ZARZĄD DRÓG POWIATOWYCH W BRANIEWIE

ZDP.7.26.6.2026.KD.2

Zapytania do SWZ

dotyczy: zapytania do SWZ do przetargu nr ZDP.7.26.6.2026 – „Remont dróg powiatowych”.

Część nr 1 Remont drogi powiatowej Nr 1322N odc. m. Grabowiec km 3+182 – 4+122

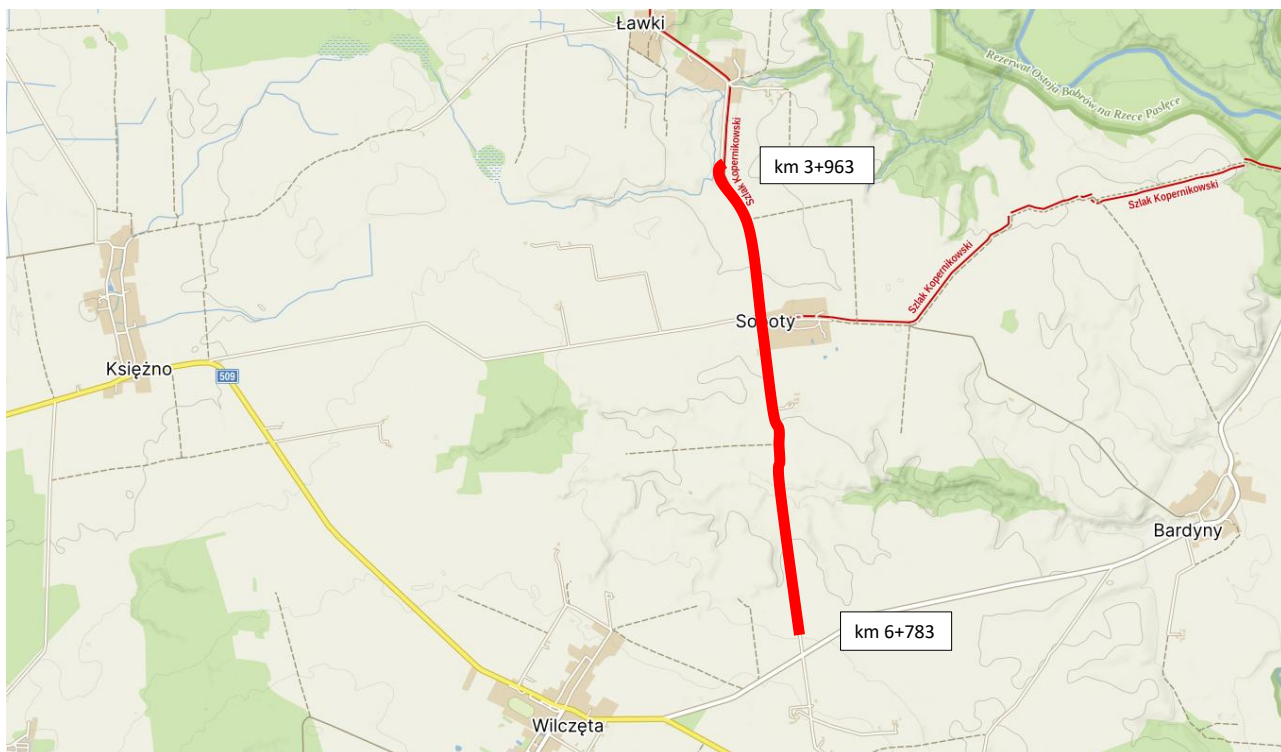
6. Proszę o wskazanie orientacyjnego początku i końca odcinka na mapie dla każdej części.

W załączeniu mapki przedstawiające orientacyjną lokalizację początku i końca dla każdej części zamówienia.
Część Nr 1 Remont drogi powiatowej Nr 1322N odc. m. Grabowiec km 3+182 – 4+122
